**HD TAB 7
Lite & Evo****Sostituzione nuovo display****Modifica
connessione cavo
piatto del touch
screen****Preparazione del banco di lavoro:**

Fig.1 Vecchio display Cavo Piatto del Touch screen

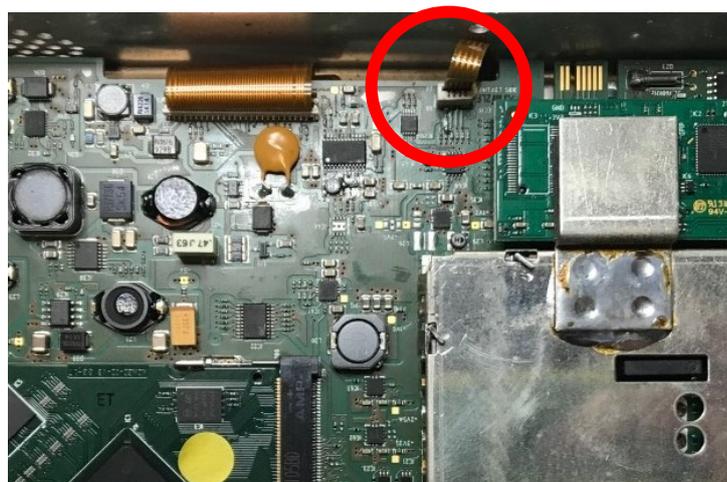
1. Aggiornare l'HD TAB 7 Lite & Evo all'ultima versione FW disponibile sul nostro sito web www.roverinstruments.com;
 2. Applicare la procedura esistente per la sostituzione del display;
 3. La differenza con la procedura precedente riguarda come collegare il cavo piatto del touch screen:
 - a. Il cavo piatto del touch screen (rif. Cerchio rosso in Fig. 2) dev'essere collegato alla scheda madre con una rotazione di 180°;
 - b. Questa rotazione consente ai contatti del touch di corrispondere a quelli della presa della scheda madre;
Se per errore il cavo non viene ruotato, il touch screen non funzionerà ma non verrà fatto alcun danno alla scheda madre del misuratore né al pannello touch.
- a. **Rimontare il HD TAB 7 Lite & Evo:**
Rimontare lo strumento seguendo la procedura esistente;
